CIRCULAR N° 1

LICITACIÓN PÚBLICA N° 06/ 2026

OBRA: "CONSTRUCCION CENTRO DE ATENCION PRIMARIA PARA LA SALUD 12 DE OCTUBRE - SEDE ADMINISTRATIVA ZONA V - DEPARTAMENTO RAWSON"

ACLARACIONES CON CONSULTA

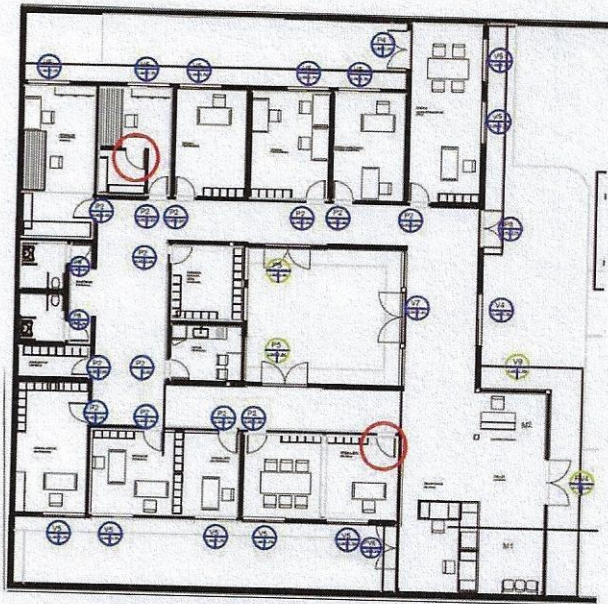
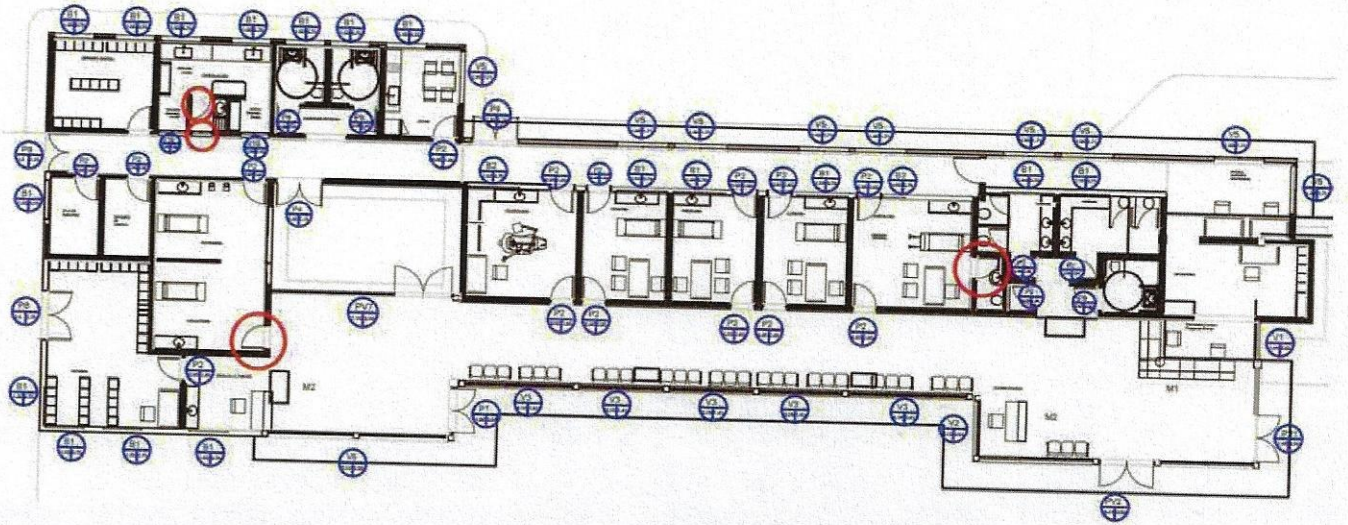
Solicitamos designación de la siguiente carpintera:

Puerta sanitario medicina general

Puerta Vacunatorio

Puerta y ventana esterilización

Puerta depósito general

Puerta en Oficina jefe de zona

Puerta informática

Remitirse a los planos de carpinterías actualizados:

CAPSZV-D01-DESIGNACIÓN CARPINTERÍAS

## PUERTA ACERO INOXIDABLE DE 2 HOJAS DE ABRIR BATIENTES CON PAÑOS DE VIDRIOS FIJO

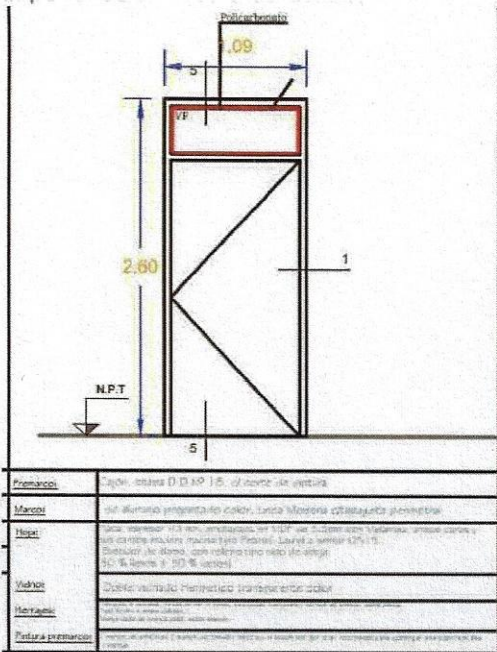
Solicitamos aclaración en el material de la puerta P1-P4-P5PV2-PV4-PV6-PV7.

¿Son de acero inoxidable como indica el título o son de aluminio como indica la descripción?

Remitirse a los planos de carpinterías actualizados:

- CAPSZV-D01-DESIGNACIÓN CARPINTERÍAS
- CAPSZV-D02-CARPINTERÍAS
- CAPSZV-D03-CARPINTERÍAS
- CAPSZV-D04-CARPINTERÍAS
- CAPSZV-D05-CARPINTERÍAS

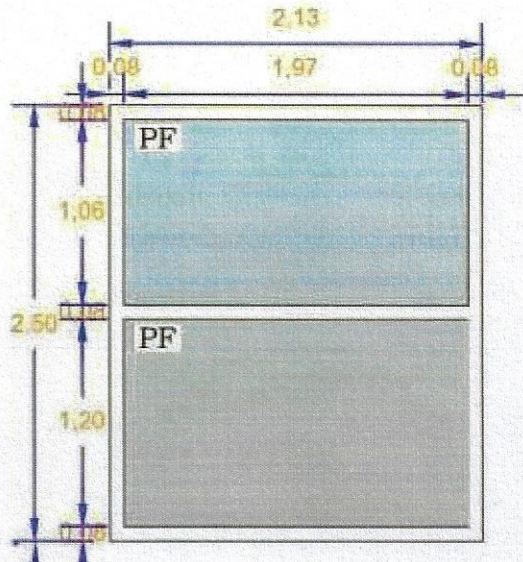
Solicitamos aclaración en el material de la puerta P2. ¿El paño superior es DVH o Policarbonato?

Remitirse a los planos de carpinterías actualizados:

- CAPSZV-D01-DESIGNACIÓN CARPINTERÍAS
- CAPSZV-D02-CARPINTERÍAS
- CAPSZV-D03-CARPINTERÍAS
- CAPSZV-D04-CARPINTERÍAS
- CAPSZV-D05-CARPINTERÍAS

VENTANA DE 2 HOJAS DE ABRIR CORREDIZA  
CON PAÑO FUJO SUPERIOR

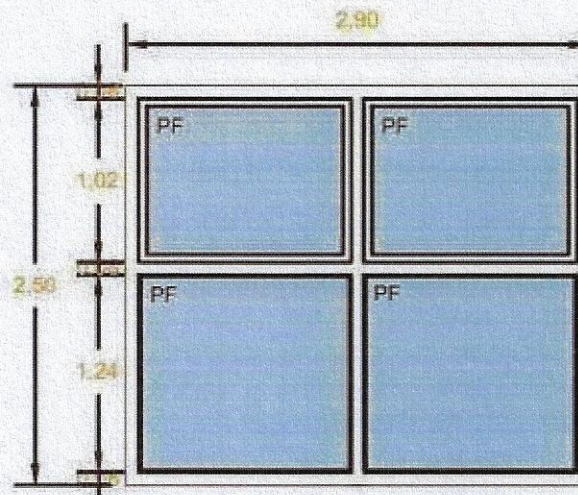
Solicitamos aclaración de la Ventana V2 y V9. ¿Es corrediza o con paño fijo?

Remitirse a los planos de carpinterías actualizados:

CAPSZV-D01-DESIGNACIÓN CARPINTERÍAS
